Vorprüfbericht

Eigenbetrieb Wohnungswirtschaft

Neubau Wohngebäude Hauderboschen

12.02.2020

1013

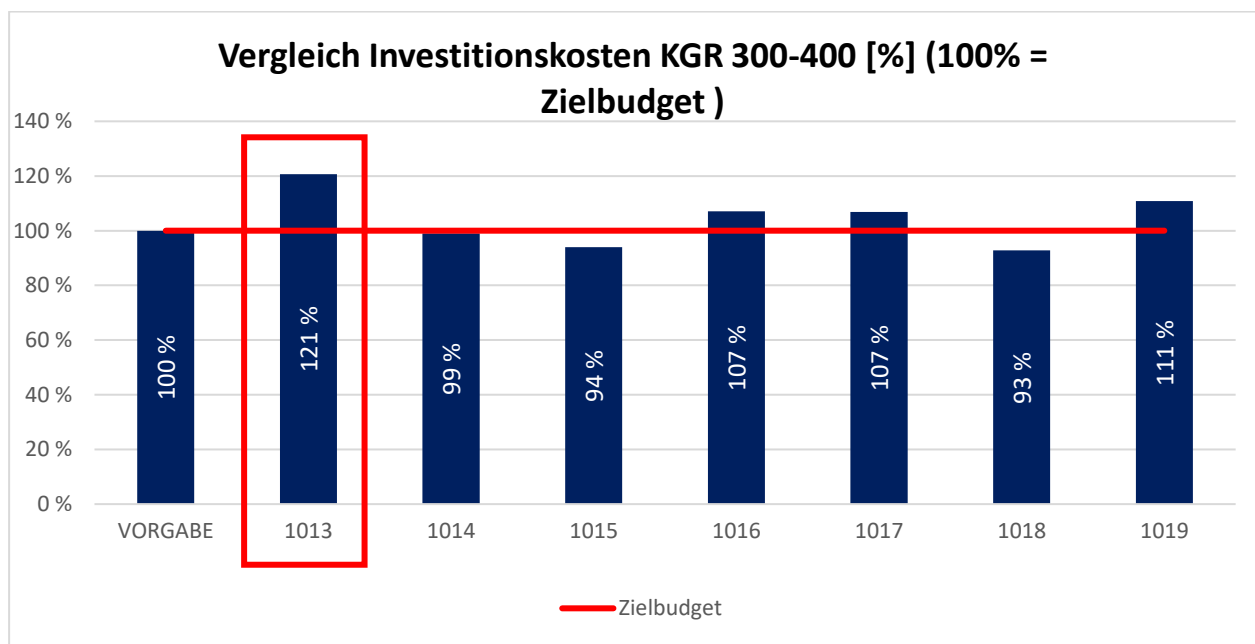
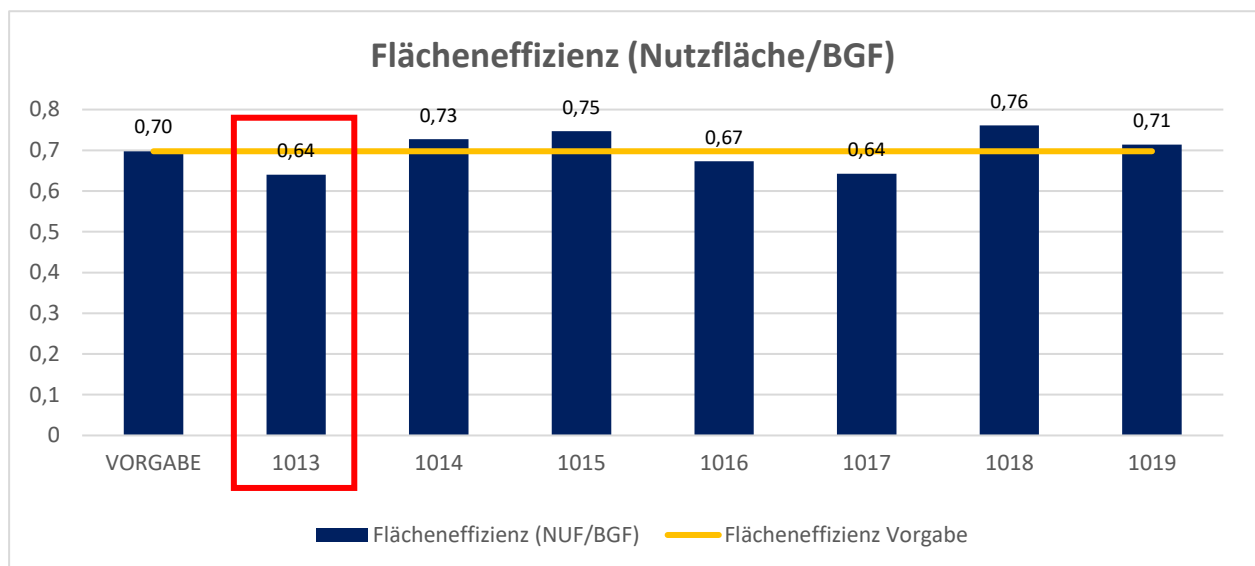
- Günstiges Verhältnis BGF Nutzfläche	<input type="checkbox"/>	<input type="checkbox"/>	<input checked="" type="checkbox"/>	Hoher VF- und TV-Anteil
- Darstellung der privaten Außenräume und sinnvolle Bezüge zu Außenflächen	<input type="checkbox"/>	<input type="checkbox"/>	<input checked="" type="checkbox"/>	Balkone auch im EG

- Abschließbarer Kellerraum je Wohneinheit (mind. 6 m ² - ohne Fahrradfläche)	<input type="checkbox"/>	<input checked="" type="checkbox"/>	<input type="checkbox"/>	Bei 1- und 2- Personen-Haushalten zu klein

- Maximalgrößen je Wohneinheit eingehalten	<input checked="" type="checkbox"/>	<input type="checkbox"/>	<input type="checkbox"/>	
- Abstellraum je Wohneinheit	<input type="checkbox"/>	<input type="checkbox"/>	<input checked="" type="checkbox"/>	Nicht bei 1-Personen-Haushalt

Wesentliche Kosteneinflussfaktoren: - hochwertige Fassade
- überproportionale Räume UG

1014

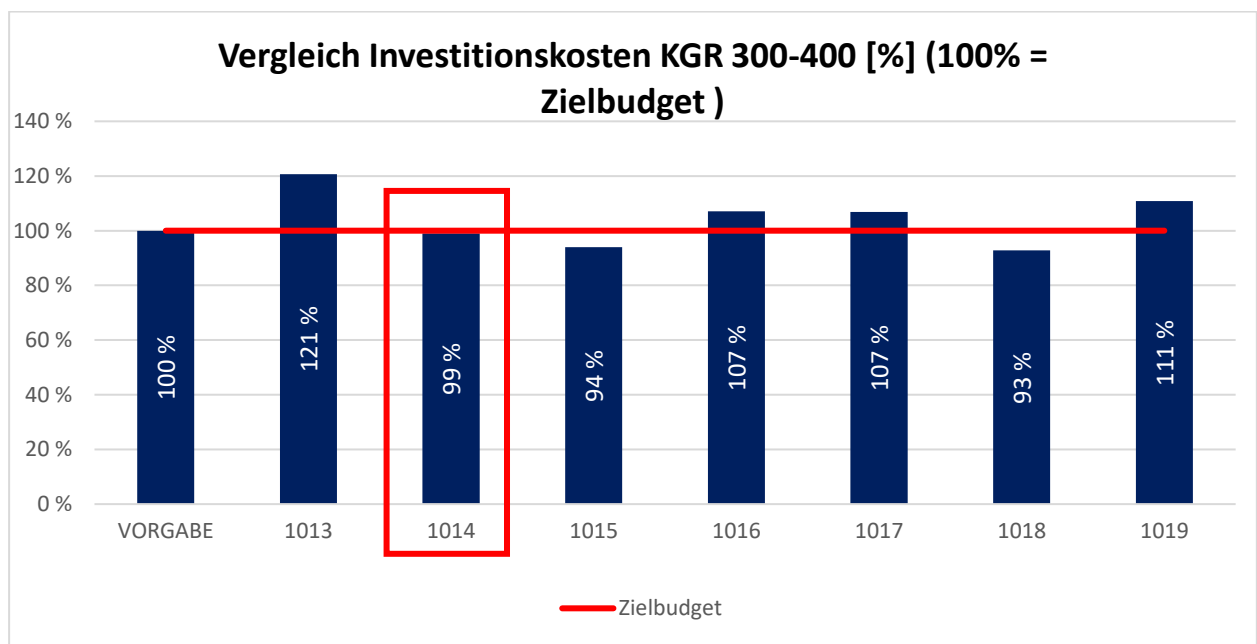
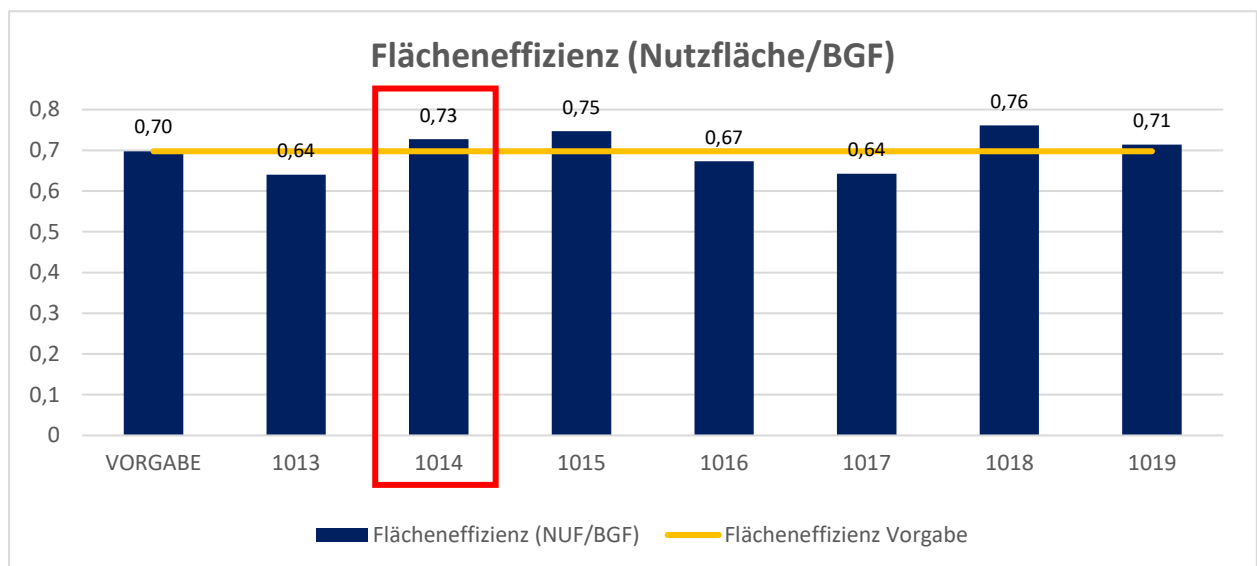
ja	z.T.	nein	Bemerkungen
– Nachweis der 18 erforderlichen, oberirdischen PKW-Stellplätze	<input checked="" type="checkbox"/>	<input type="checkbox"/>	<input type="checkbox"/>	
– Nachweis der 36 erforderlichen Fahrradstellplätze	<input checked="" type="checkbox"/>	<input type="checkbox"/>	<input type="checkbox"/>	
– Berücksichtigung der Baulast des Nachbargrundstückes bei der PKW-Stellplatzerschließung	<input checked="" type="checkbox"/>	<input type="checkbox"/>	<input type="checkbox"/>	
– Darstellung der Verortung des Außenkinderspielplatzes auf dem Grundstück	<input checked="" type="checkbox"/>	<input type="checkbox"/>	<input type="checkbox"/>	
– Darstellung der sinnvollen Verortung des Müllplatzes	<input type="checkbox"/>	<input type="checkbox"/>	<input checked="" type="checkbox"/>	Sichtbehinderung Parkplatzein- / ausfahrt

Wesentliche Kosteneinflussfaktoren: - geringere Wohnungsgrößen im Verhältnis zur Vorgabe
- hohe versiegelte Fläche Außenanlagen

1015

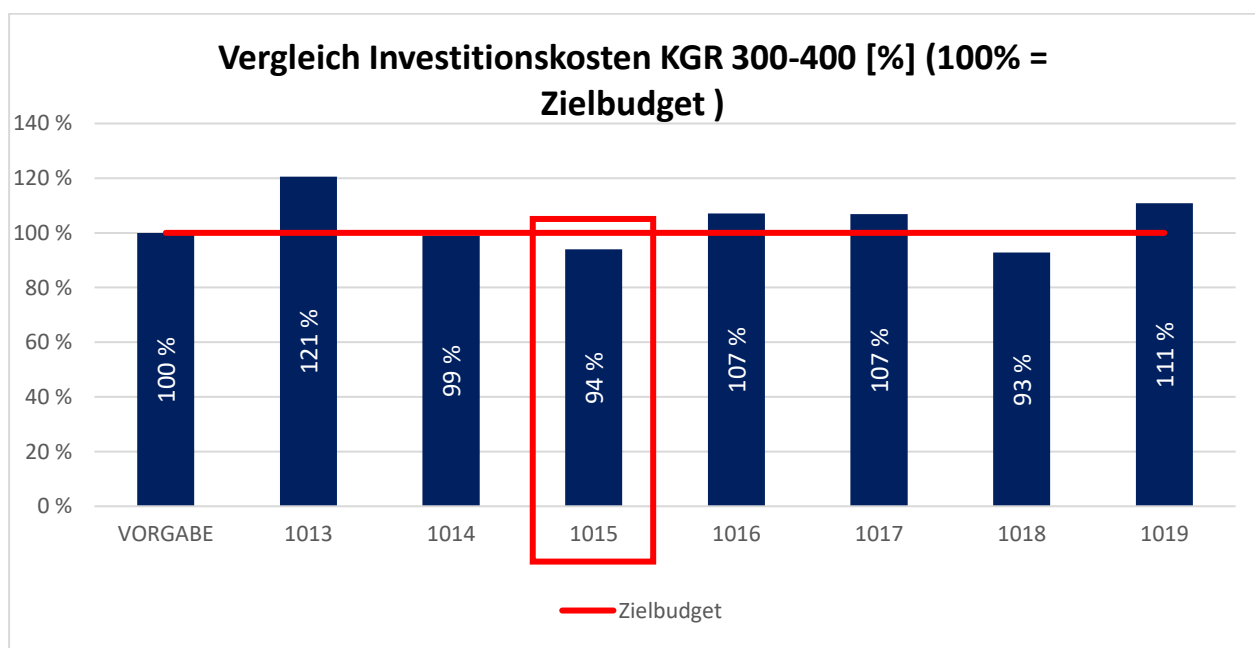
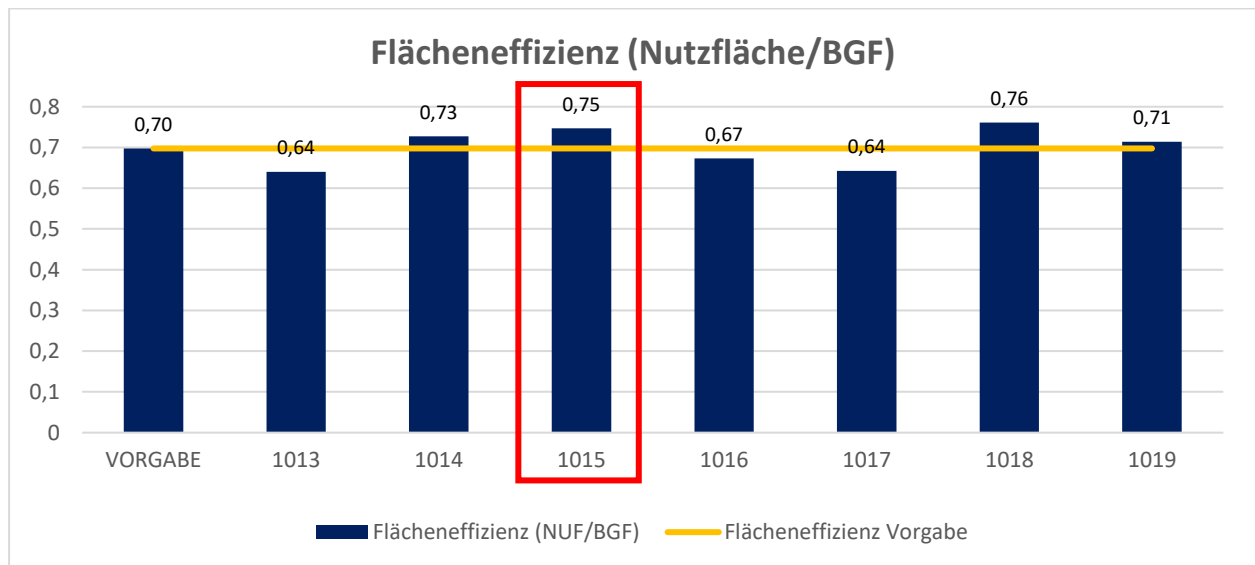
- Abschließbarer Kellerraum je Wohneinheit (mind. 6 m ² - ohne Fahrradfläche)	<input type="checkbox"/>	<input checked="" type="checkbox"/>	<input type="checkbox"/>	Nur bei 4-5-Personen-Haushalt ausreichend, Rest minimal unterschritten

- Maximalgrößen je Wohneinheit eingehalten	<input type="checkbox"/>	<input checked="" type="checkbox"/>	<input type="checkbox"/>	Bei 1-Personen-Haushalt minimal über Vorgabe

- Abstellraum je Wohneinheit	<input type="checkbox"/>	<input checked="" type="checkbox"/>	<input type="checkbox"/>	Bei 1-Personen-Haushalt kein Abstellraum

Wesentlicher Kosteneinflussfaktor: - ausgeprägte Flächeneffizienz

1016

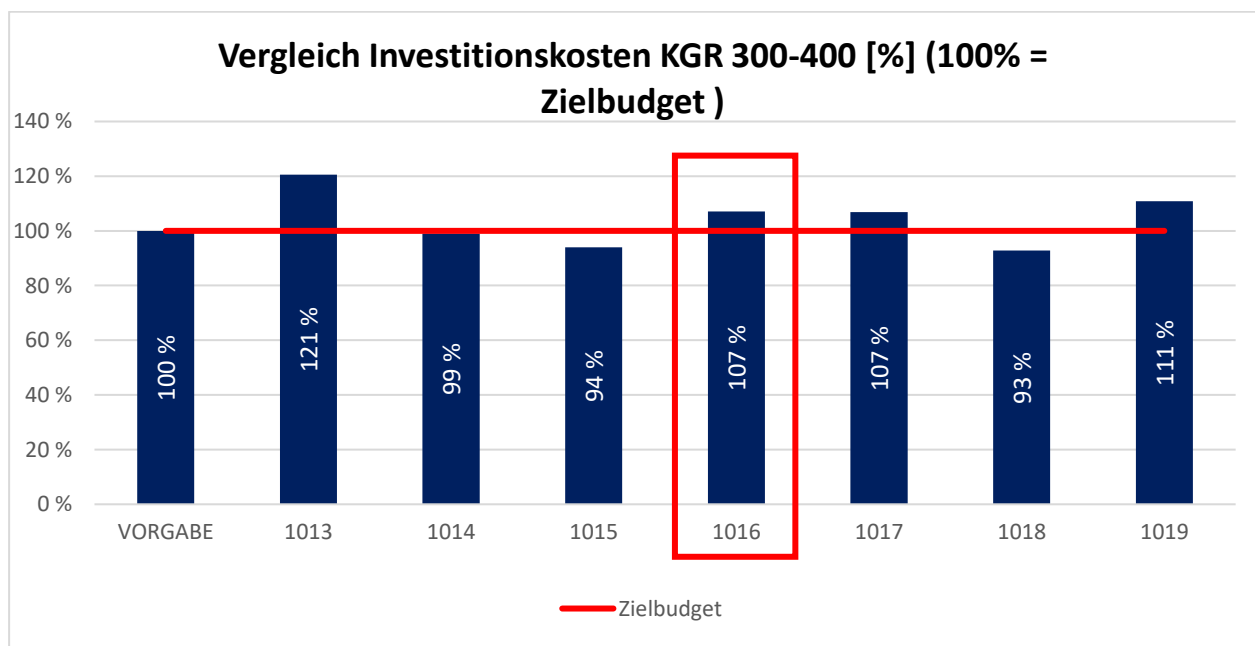
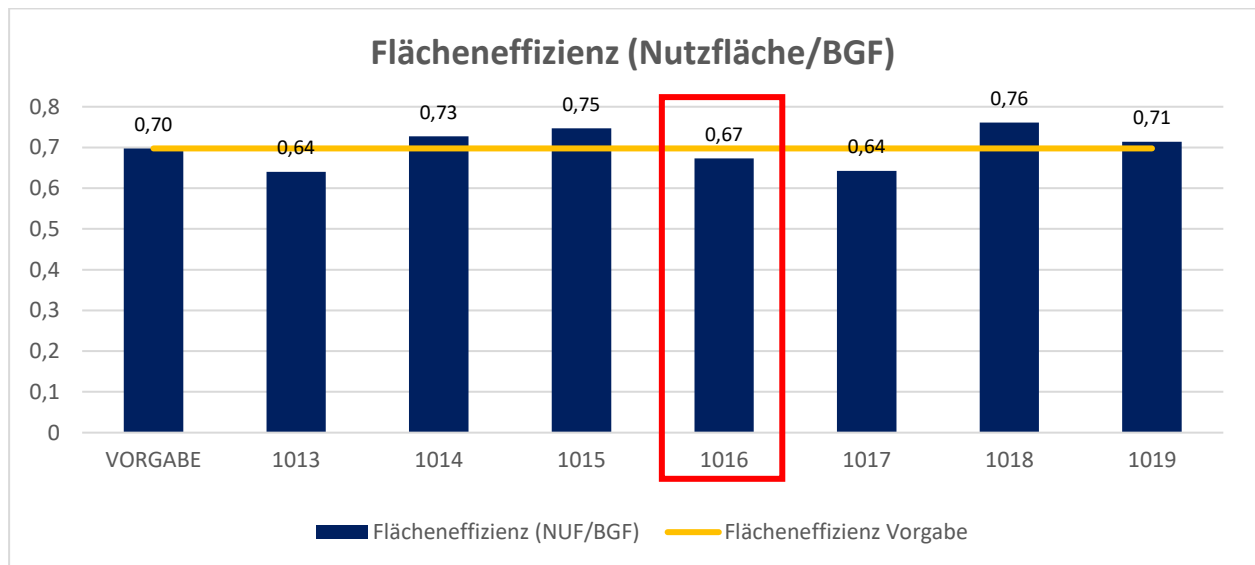
- Maximalgrößen je Wohneinheit eingehalten	<input type="checkbox"/>	<input checked="" type="checkbox"/>	<input type="checkbox"/>	Bei 2- und 3-Personen-Haushalten über Max.-Größe

Wesentliche Kosteneinflussfaktoren: - überproportionale Technikzentrale UG
- Flächenvorgaben im Wesentlichen eingehalten

1017

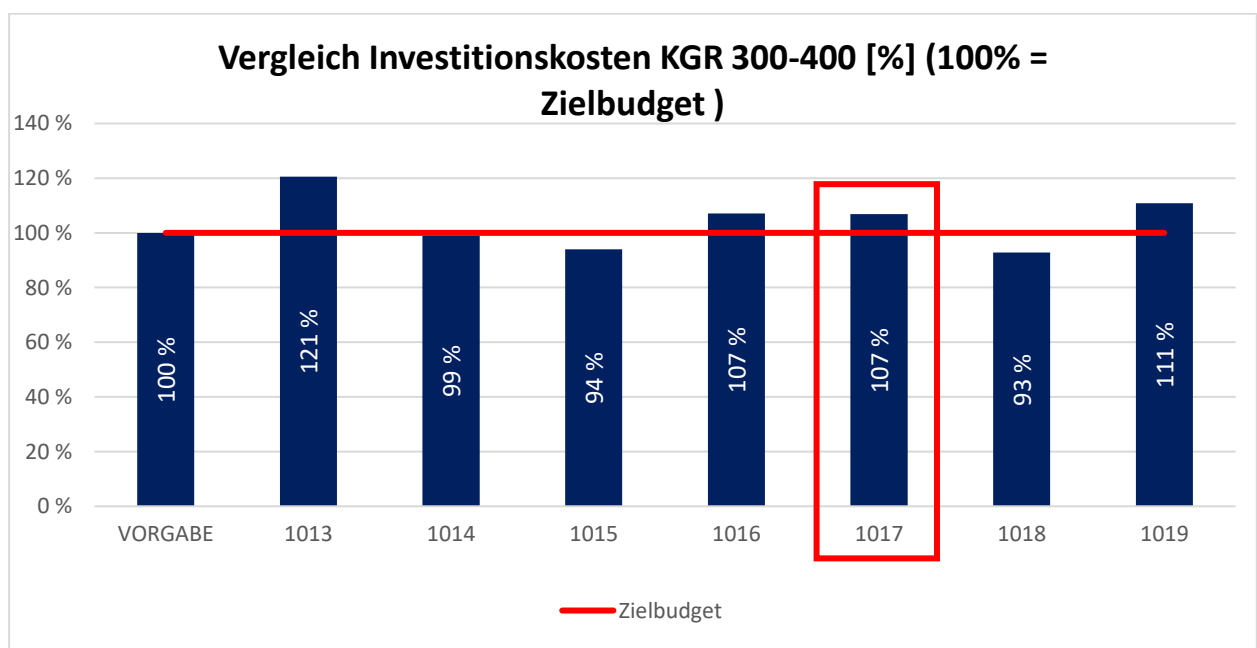
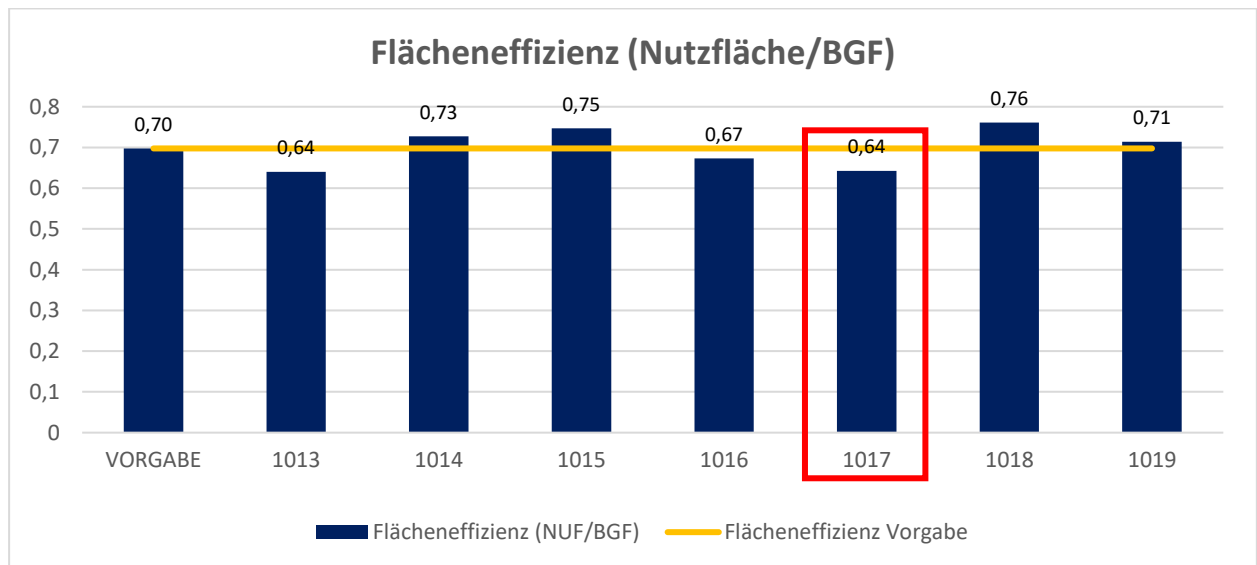
ja	z.T.	nein	Bemerkungen
- Nachweis der 18 erforderlichen, oberirdischen PKW-Stellplätze	<input checked="" type="checkbox"/>	<input type="checkbox"/>	<input type="checkbox"/>	
- Nachweis der 36 erforderlichen Fahrradstellplätze	<input checked="" type="checkbox"/>	<input type="checkbox"/>	<input type="checkbox"/>	
- Berücksichtigung der Baulast des Nachbargrundstückes bei der PKW-Stellplatzerschließung	<input checked="" type="checkbox"/>	<input type="checkbox"/>	<input type="checkbox"/>	
- Darstellung der Verortung des Außenkinderspielplatzes auf dem Grundstück	<input checked="" type="checkbox"/>	<input type="checkbox"/>	<input type="checkbox"/>	
- Darstellung der sinnvollen Verortung des Müllplatzes	<input type="checkbox"/>	<input type="checkbox"/>	<input checked="" type="checkbox"/>	Raum gelber Sack im UG

- Günstiges Verhältnis BGF Nutzfläche	<input type="checkbox"/>	<input checked="" type="checkbox"/>	<input type="checkbox"/>	
- Darstellung der privaten Außenräume und sinnvolle Bezüge zu Außenflächen	<input type="checkbox"/>	<input checked="" type="checkbox"/>	<input type="checkbox"/>	Keine direkten Außenanlagenzugänge EG

- Abschließbarer Kellerraum je Wohneinheit (mind. 6 m ² - ohne Fahrradfläche)	<input type="checkbox"/>	<input checked="" type="checkbox"/>	<input type="checkbox"/>	Vereinzelte Unterschreitungen

Wesentliche Kosteneinflussfaktoren: - aufwendige Balkenelemente
- geringe Wohnungsgrößen im Verhältnis zur Vorgabe

1018

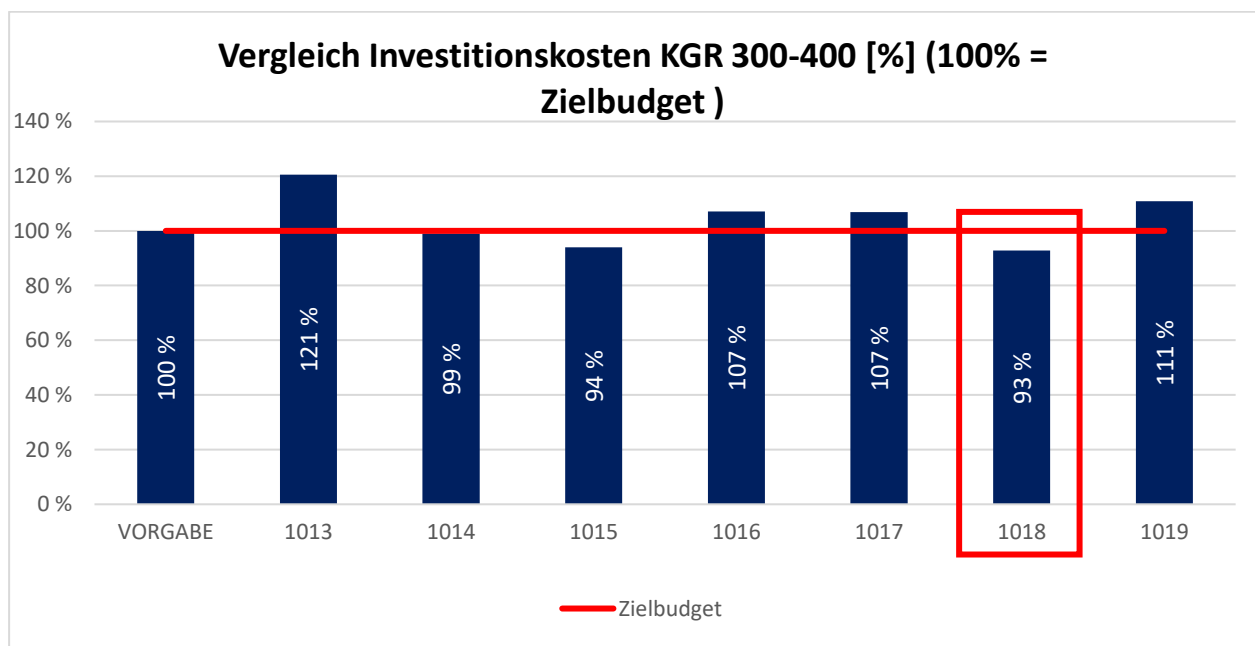
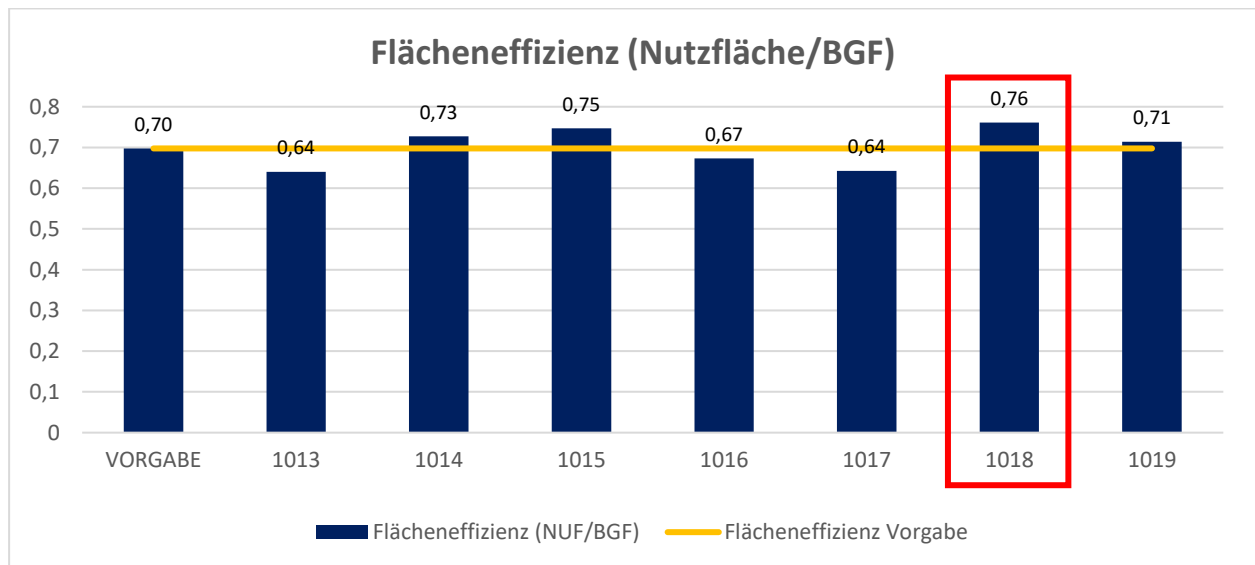
ja	z.T.	nein	Bemerkungen
- Nachweis der 18 erforderlichen, oberirdischen PKW-Stellplätze	<input checked="" type="checkbox"/>	<input type="checkbox"/>	<input type="checkbox"/>	Keine Berücksichtigung der Nachbarstellplätze
- Nachweis der 36 erforderlichen Fahrradstellplätze	<input checked="" type="checkbox"/>	<input type="checkbox"/>	<input type="checkbox"/>	
- Berücksichtigung der Baulast des Nachbargrundstückes bei der PKW-Stellplatzerschließung	<input checked="" type="checkbox"/>	<input type="checkbox"/>	<input type="checkbox"/>	
- Darstellung der Verortung des Außenkinderspielplatzes auf dem Grundstück	<input checked="" type="checkbox"/>	<input type="checkbox"/>	<input type="checkbox"/>	
- Darstellung der sinnvollen Verortung des Müllplatzes	<input checked="" type="checkbox"/>	<input type="checkbox"/>	<input type="checkbox"/>

- Abschließbarer Kellerraum je Wohneinheit (mind. 6 m ² - ohne Fahrradfläche)	<input type="checkbox"/>	<input checked="" type="checkbox"/>	<input type="checkbox"/>	Geringe Unterschreitung

Wesentliche Kosteneinflussfaktoren: - hochwertige Fassade
- geringe Wohnungsgrößen im Verhältnis zur Vorgabe
